敦賀発電所2号炉  
敷地の地形, 地質・地質構造について  
(コメント回答)  
補足説明資料4  
誤記一覧表(その1)

令和3年7月16日  
日本原子力発電株式会社

# 誤記一覧表(1/4:柱状図)

# H27-B-1 深度74.36~74.50m 走向・傾斜

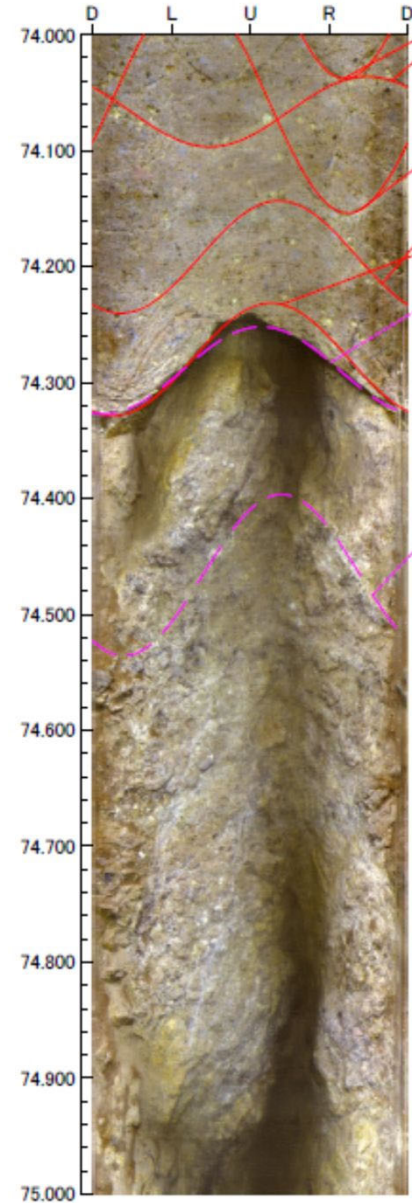
10	H27-B-1	44.53	44.83	審査資料(第536回) ~ 審査資料(第657回)	左ずれセンス	左ずれ逆断層センス	記載なし	薄片観察結果	865	資料2-2-2	補足2-12-12
11	H27-B-1	49.17	49.27	申請書柱状図	深度 49.17~49.20m	深度 49.17~49.27m	—	コア観察カード	916	資料1-2-1	補足1-6-20
12	H27-B-1	49.17	49.22	申請書柱状図	深度 49.17~49.20m	深度 49.17~49.22m	記載なし	再観察結果	865	資料2-2-2	補足2-12-15
13	H27-B-1	49.17	49.22	申請書柱状図 ~ 審査資料(第833回)	下端23°	下端35~60°	—	コア観察カード 再観察資料	916	資料1-2-1	補足1-11-8,9
14	H27-B-1	49.17	49.22	申請書柱状図 ~ 審査資料(第657回)	右ずれセンス	右ずれ正断層センス	記載なし	薄片観察結果	865	資料2-2-2	補足2-12-15
15	H27-B-1	52.72	52.81	審査資料(第536回) ~ 審査資料(第657回)	右ずれセンス	左ずれセンス	記載なし	薄片観察結果	865	資料2-2-2	補足2-12-16
16	H27-B-1	53.17	53.22	審査資料(第536回)	記載なし	主に明褐灰色の固結礫状部からなる。	記載なし	コア観察カード	865	資料2-2-2	補足2-12-17
17	H27-B-1	69.70	69.73	申請書柱状図	走向・傾斜 N25° E82° W	走向・傾斜 N25° E82° E	記載なし	(BHTV結果)	865	資料2-2-2	補足2-12-20
18	H27-B-1	74.36	74.50	申請書柱状図 ~ 審査資料(第833回)	下端30°	不明	—	コア観察カード	865 916	資料2-2-2 資料1-2-1	補足2-12-21 補足1-6-28
19	H27-B-1	74.36	74.50	申請書柱状図	走向・傾斜 N15° E87° W	走向・傾斜 N15° E85° W	記載なし	(BHTV結果)	865	資料2-2-2	補足2-12-21

当該破碎部の走向・傾斜はBHTV孔壁展開画像で確認している。

# H27-B-2 深度48.08~48.12m 走向・傾斜

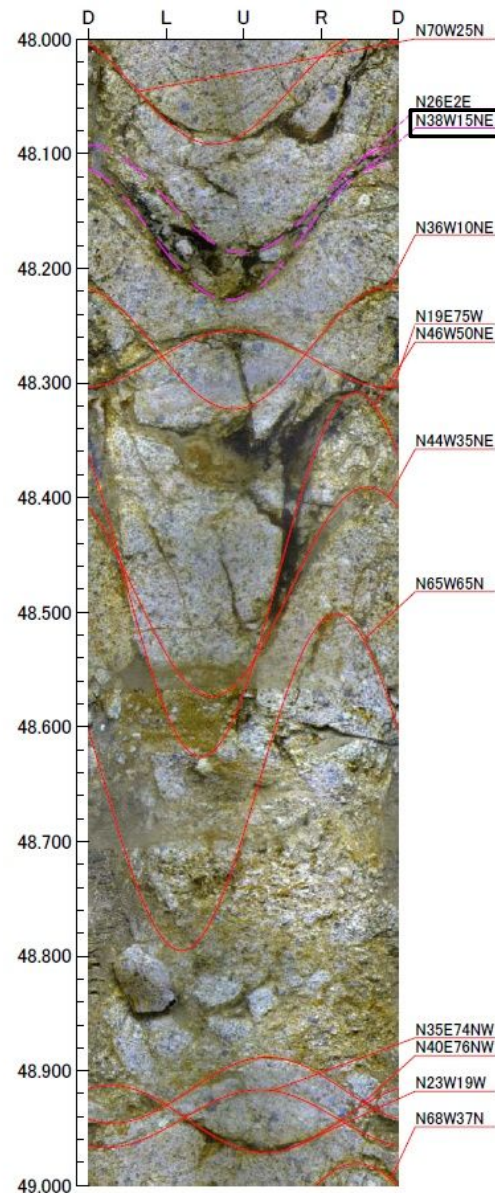
31	H27-B-2	48.08	48.12	申請書柱状図	走向・傾斜 N40° E76° W	走向・傾斜 N38° W15° NE	記載なし	(BHTV結果)	865	資料2-2-2	補足2-13-12
32	H27-B-2	48.08	48.12	申請書柱状図 ~ 審査資料(第833回)	上端境界の傾斜は56° 下端境界の傾斜は53°	上端境界の傾斜は53° 下端境界の境界は56°	修正	(コア観察カード×印記載関係所)	865	資料2-2-2	補足2-13-12

当該破碎部の正しい走向・傾斜

# H27-B-3 深度129.84~129.91m 走向・傾斜

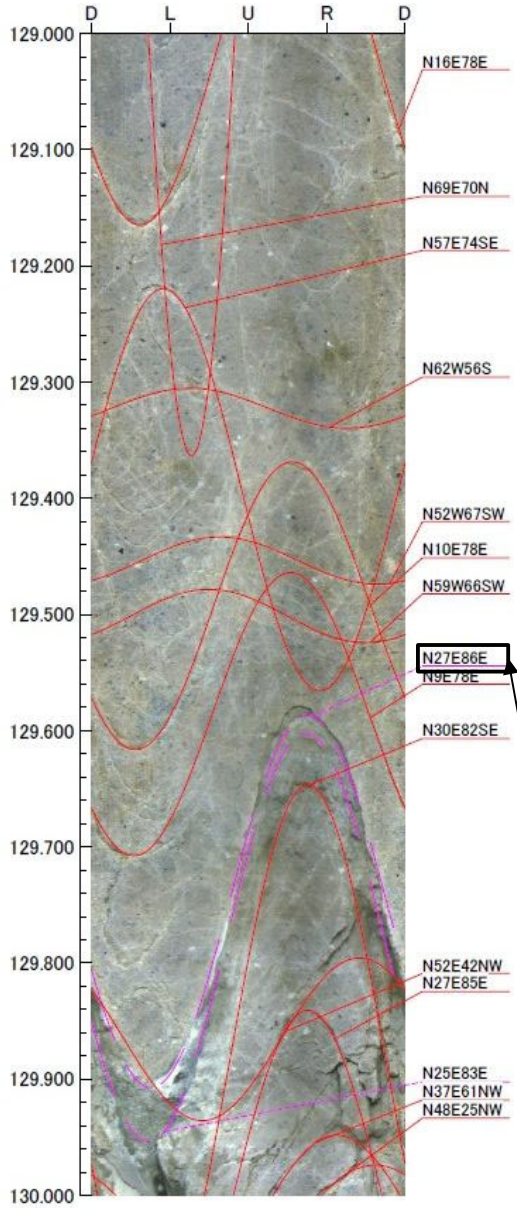
74	H27-B-3	129.84	129.91	申請書柱状図	走向・傾斜 N25° E24° E	走向・傾斜 N27° E86° E	記載なし	(BHTV結果)	865	資料2-2-2	補足2-5-22
75	H27-B-4	13.75	140.00	申請書柱状図	深度 13.75~144.00m	深度 13.75~140.00m 【余掘り区間のため】	—	コア観察カード	865	資料2-2-2	補足2-6-4
76	H27-B-4	15.91	16.36	申請書柱状図	正断層センス	右ずれ正断層センス	記載なし	薄片観察結果 (H27-B-4' 深度:23.97~24.42m)	865	資料2-2-2	補足2-6-4
77	H27-B-4	20.55	20.65	コア観察カード	深度 20.56~20.55m	深度 20.55~20.65m	修正	コア写真	916	資料1-2-1	補足1-9-10
78	H27-B-4	48.39	48.43	申請書柱状図	深度 48.30~48.33m	深度 48.39~48.43m	記載なし	再観察結果	865	資料2-2-2	補足2-6-9
79	H27-B-4	63.90	64.30	コア観察カード	深度 63.90~63.30m	深度 63.90~64.30m	修正	コア観察カード (変質欄)	916	資料1-2-1	補足1-9-18
80	H27-B-4	64.65	64.91	申請書柱状図	正断層センス 【第865回審査会合 補足説明資料2の右ずれ センスは誤り】	右ずれ正断層センス	記載なし	薄片観察結果	865	資料2-2-2	補足2-6-12
81	H27-B-4	67.28	67.75	コア観察カード	深度 67.28~67.78m	深度 67.28~67.75m	修正	コア観察カード (変質欄)	916	資料1-2-1	補足1-9-19
82	H27-B-4	140.00	141.42	申請書 柱状図 ~ 審査資料 (第833回)	記事全体	削除 【余掘り区間のため】	修正	—	865	資料2-2-2	補足2-6-21
83	H24-D1-5	47.47	47.89	申請書柱状図	右ずれ正断層センス	正断層センス	記載なし	薄片観察結果	865	資料2-2-2	補足2-4-9

当該破碎部の正しい走向・傾斜

# H24-A-11 深度10.20~12.76m K断層(1/3)

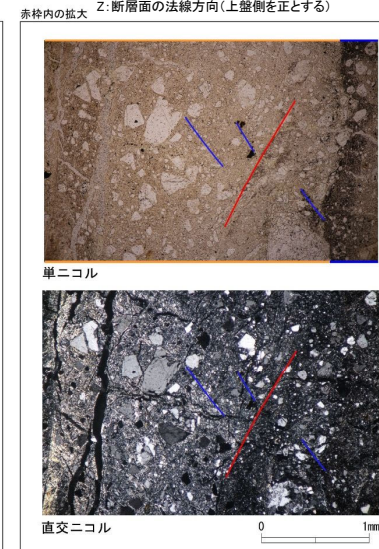
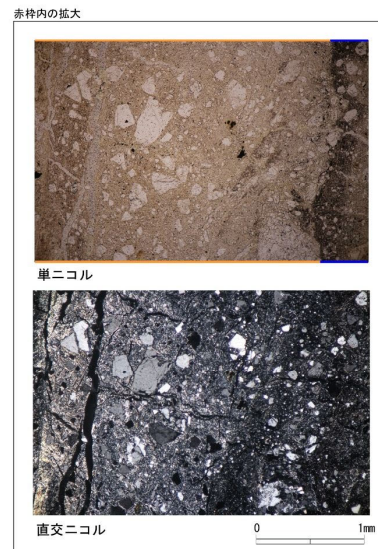
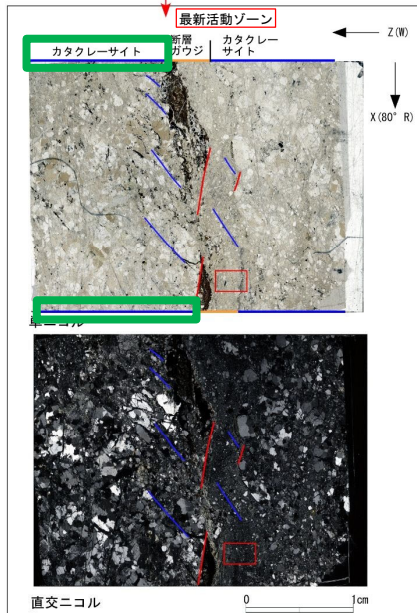
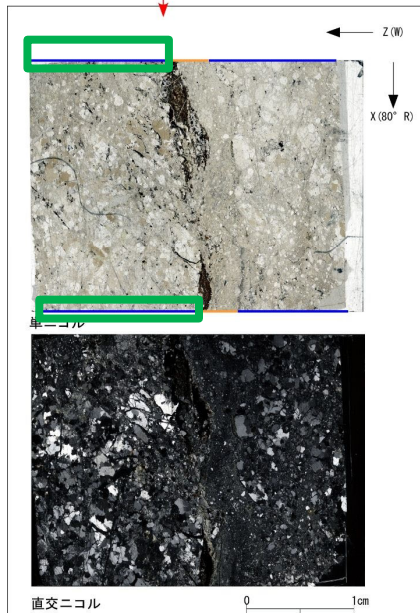
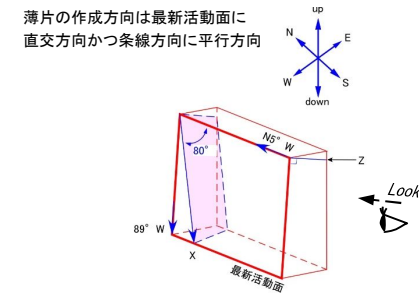
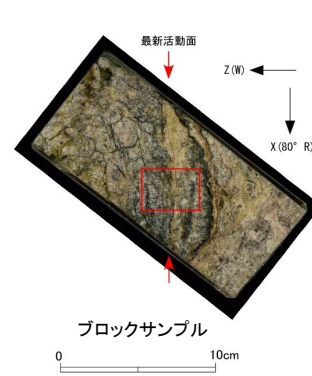
No.	孔名	深度 <sup>※1</sup>		誤った記載の資料	誤記の内容	
		上端深度	下端深度		誤	正
84	H24-A-11	10.20	12.76	審査資料(第833回) 薄片観察結果	花崗斑岩	カタクレーサイト
85	H27-B-1	49.17	49.22	審査資料(第833回) 薄片観察結果	最新活動面の深度49.20m	最新活動面の深度49.17m
86	H27-B-1	53.17	53.22	審査資料(第833回) 薄片観察結果	花崗斑岩	カタクレーサイト
87	H27-B-1	59.82	59.85	審査資料(第833回) 薄片観察結果	N26° E80W	N20° E75W
88	H27-B-1	69.70	69.73	審査資料(第833回) 薄片観察結果	花崗斑岩	カタクレーサイト
89	H27-B-2	88.38	88.43	審査資料(第833回) 薄片観察結果	複合面構造の解釈線の修正	
90	H27-B-2	88.88	88.94	審査資料(第833回) 薄片観察結果	最新活動面の深度88.94m	最新活動面の深度88.91m
91	H24-D1-3	52.13	52.28	審査資料(第833回) 薄片観察結果	複合面構造の解釈線の位置の修正	
92	H27-B-3	42.85	42.91	審査資料(第833回) 薄片観察結果	花崗斑岩	カタクレーサイト
93	H27-B-3	76.59	76.89	審査資料(第833回) 薄片観察結果	花崗斑岩	カタクレーサイト
94	H27-B-3	129.84	129.91	審査資料(第833回) 薄片観察結果	カタクレーサイトの範囲表記の修正	
95	H24-H-6-1	9.58	14.36	審査資料(第833回) 薄片観察結果	シュミットネットの表示の修正

H24-A-11のボーリングコア(深度11.81m)から採取した薄片試料の観察結果によれば最新活動面の変位センスは、逆断層成分が卓越する。

- ・H24-A-11のボーリングコアから採取した薄片試料の観察結果によれば最新活動面(深度11.81m)の変位センスは、逆断層成分※が卓越する。
- ・追加した文献も踏まえて薄片観察を実施し、最新活動ゾーンに認められる以下の特徴を薄片観察における断層岩区分の考え方に照らして、断層ガウジを伴う破碎部であると判断した。
  - せん断構造に伴う粘土鉱物の定向配列が認められる。
  - 基質は粘土鉱物を主体とする。
  - 粘土状部の分布は帯状で直線的である。
  - 岩片は少ない。
  - 角ばった岩片が多い。
  - ジグソー状の角礫群が認められる。

# H27-B-1 深度49.17~49.22m 非モデル化破砕部 (1/2)

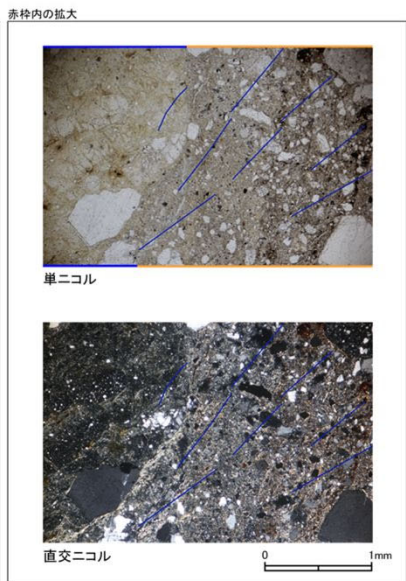
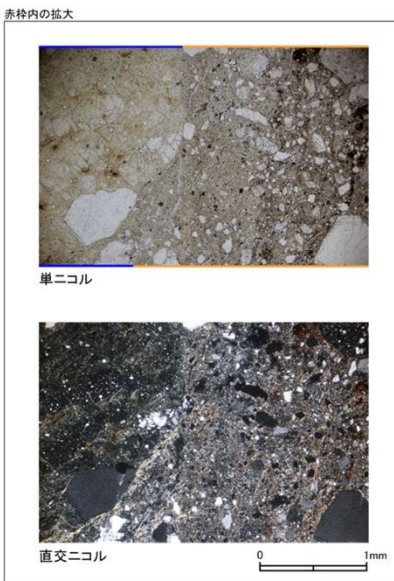
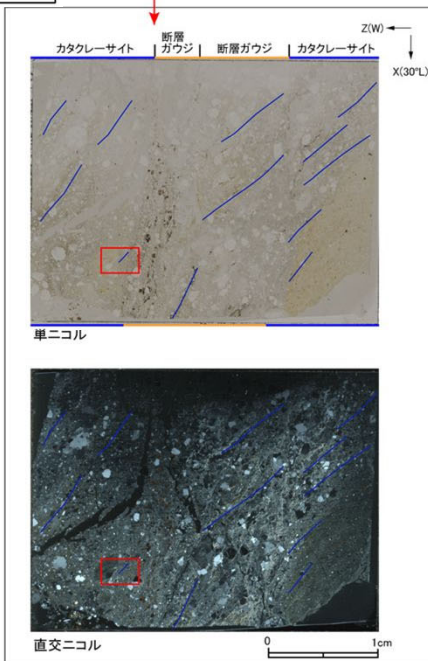
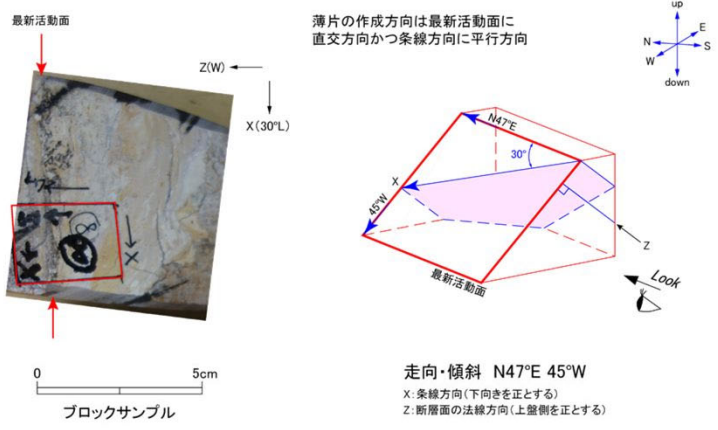
H27-B-1のボーリングコア(深度49.20m)から採取した薄片試料の観察結果によれば最新活動面の変位センスは、右ずれを伴う正断層である。

・H27-B-1のボーリングコアから採取した薄片試料の観察結果によれば最新活動面(深度49.17m)の変位センスは、右ずれを伴う正断層である。  
 ・追加した文献も踏まえて薄片観察を実施し、最新活動ゾーンに認められる以下の特徴を薄片観察における断層岩区分の考え方に照らして、断層ガウジを伴う破砕部であると判断した。

- 基質は粘土鉱物を主体とする。
- 組織は漸移的に変化する。
- 岩片は少ない。
- 角ばった岩片が多い。
- 岩片の粒界を横断する破断面が認められる。
- ジグソー状の角礫群が認められる。

# H27-B-1 深度53.17~53.22m 非モデル化破碎部 (1/2)

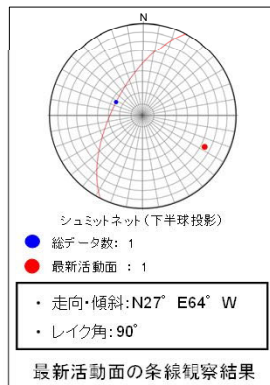
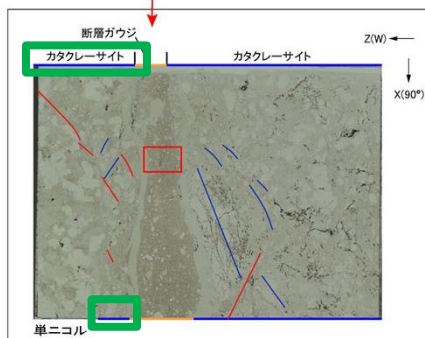
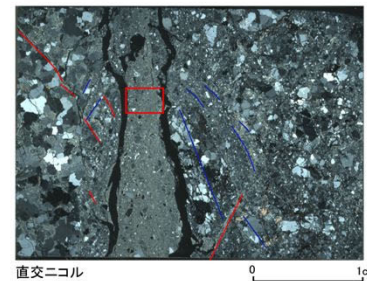
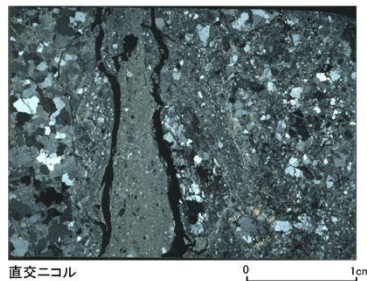
H27-B-1のボーリングコア(深度53.17m)から採取した薄片試料の観察結果によれば最新活動面の変位センスは、正断層成分が卓越する。

- ・H27-B-1のボーリングコアから採取した薄片試料の観察結果によれば最新活動面(深度53.17m)の変位センスは、正断層成分が卓越する。
- ・追加した文献も踏まえて薄片観察を実施し、最新活動ゾーンに認められる以下の特徴を薄片観察における断層岩区分の考え方に照らして、断層ガウジを伴う破碎部であると判断した。
  - 基質は粘土鉱物を主体とする。
  - 粘土状部の分布は帯状で直線的である。
  - 岩片は少ない。
  - 丸みを帯びている岩片が多い。

# H27-B-1 深度59.82~59.85m D-1破碎帯 (1/2)

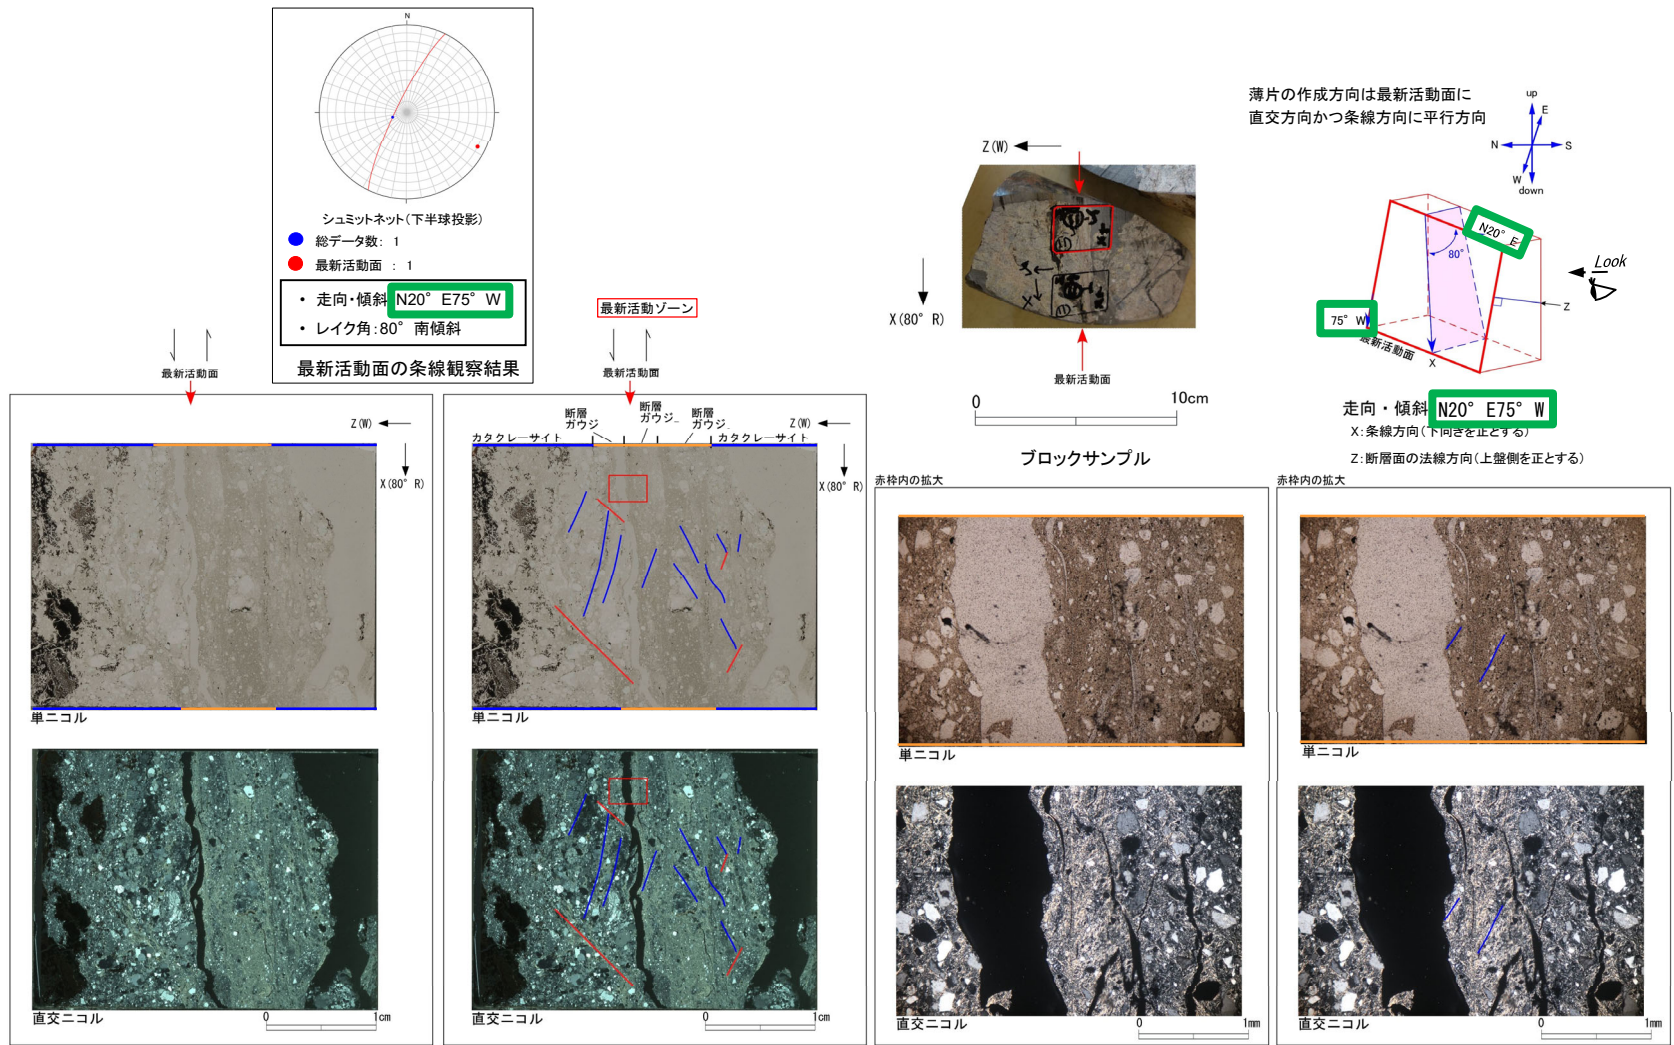
H27-B-1のボーリングコア(深度59.85m)から採取した薄片試料の観察結果によれば最新活動面の変位センスは、正断層成分が卓越する。

・H27-B-1のボーリングコアから採取した薄片試料の観察結果によれば最新活動面(深度59.85m)の変位センスは、正断層成分が卓越する。  
 ・追加した文献も踏まえて薄片観察を実施し、最新活動ゾーンに認められる以下の特徴を薄片観察における断層岩区分の考え方に照らして、断層ガウジを伴う破碎部であると判断した。

- せん断構造に伴う粘土鉱物の定向配列が認められる。
- 基質は粘土鉱物を主体とする。
- 粘土状部の分布は帯状で直線的である。
- 岩片は少ない。
- 丸みを帯びている岩片が多い。

# H27-B-1 深度69.70~69.73m 非モデル化破碎部 (1/3)

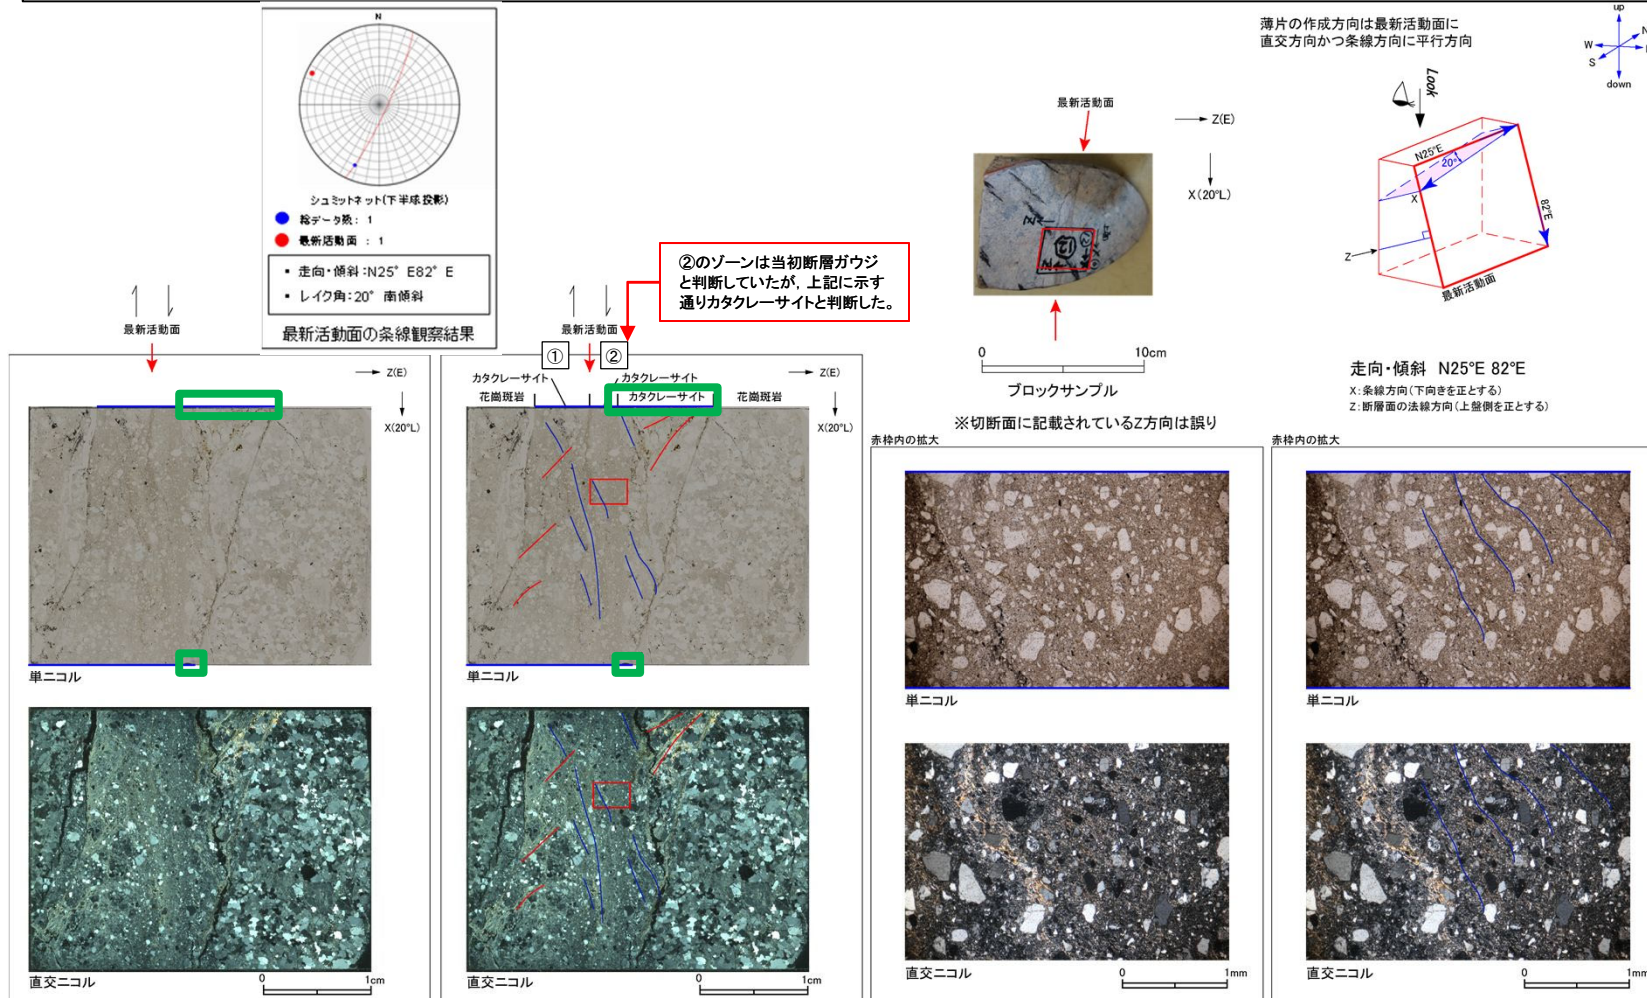
H27-B-1のボーリングコア(深度69.70m)から採取した薄片試料の観察結果によれば最新活動面の変位センスは、右ずれ成分が卓越する。

- ・H27-B-1のボーリングコアから採取した薄片試料の観察結果によれば最新活動面(深度69.70m)の変位センスは、右ずれ成分が卓越する。
- ・断層岩区分については、ゾーン(②)はカタクレーサイトと評価したゾーン(①)より細粒であり、破碎流動も比較的少ない。また、全体的に粘土鉱物が認められることから、断層ガウジと判断していた。(第833回 机上配布資料1)なお、ゾーン(①)にはジグソー状の角礫群などのカタクレーサイトと示す特徴が認められる。
- ・追加した文献も踏まえて薄片観察を実施し、②のゾーンに認められる以下の特徴を薄片観察における断層岩区分の考え方に照らして、カタクレーサイトのみからなる破碎部であると判断した。
  - 基質を構成する粘土鉱物は少ない。
  - 組織は漸移的に変化する。
  - 角ばった岩片が多い。
  - ジグソー状の角礫群が認められる。
  - 塑性変形した雲母粘土鉱物が認められる。

# H27-B-2 深度88.38~88.43m D-41破碎帯 (1/2)

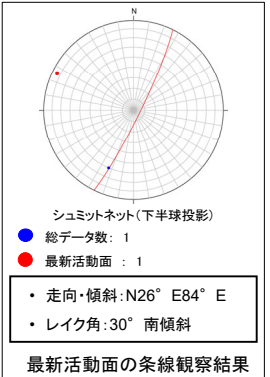
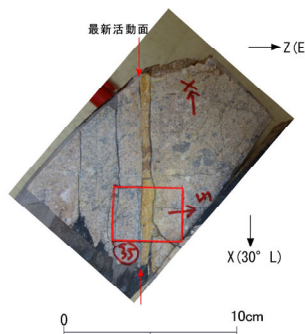
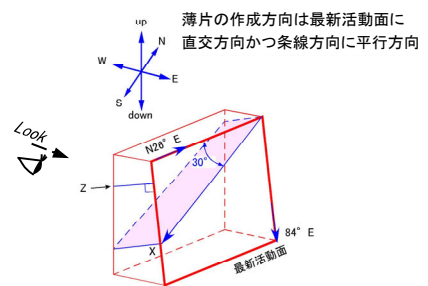
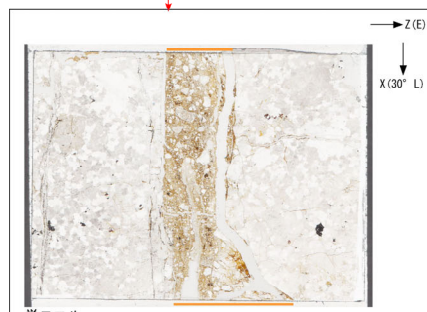
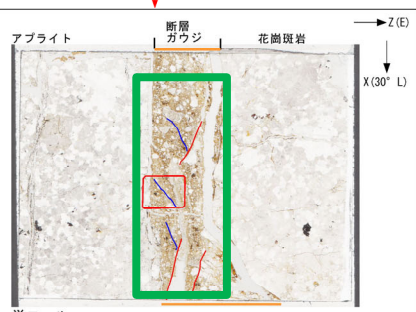
H27-B-2のボーリングコア(深度88.43m)から採取した薄片試料の観察結果によれば最新活動面の変位センスは、右ずれを伴う正断層である。

※切断面に記載されているX方向は誤り

・H27-B-2のボーリングコアから採取した薄片試料の観察結果によれば最新活動面(深度88.43m)の変位センスは、右ずれを伴う正断層である。  
 ・追加した文献も踏まえて薄片観察を実施し、最新活動ゾーンに認められる以下の特徴を薄片観察における断層岩区分の考え方に照らして、断層ガウジを伴う破碎部であると判断した。

- せん断構造に伴う粘土鉱物の定向配列が認められる。
- 基質は粘土鉱物を主体とする。
- 粘土状部の分布は帯状で直線的である。
- 岩片は少ない。
- 角ばった岩片が多い。
- 岩片の粒界を横断する破断面が認められる。
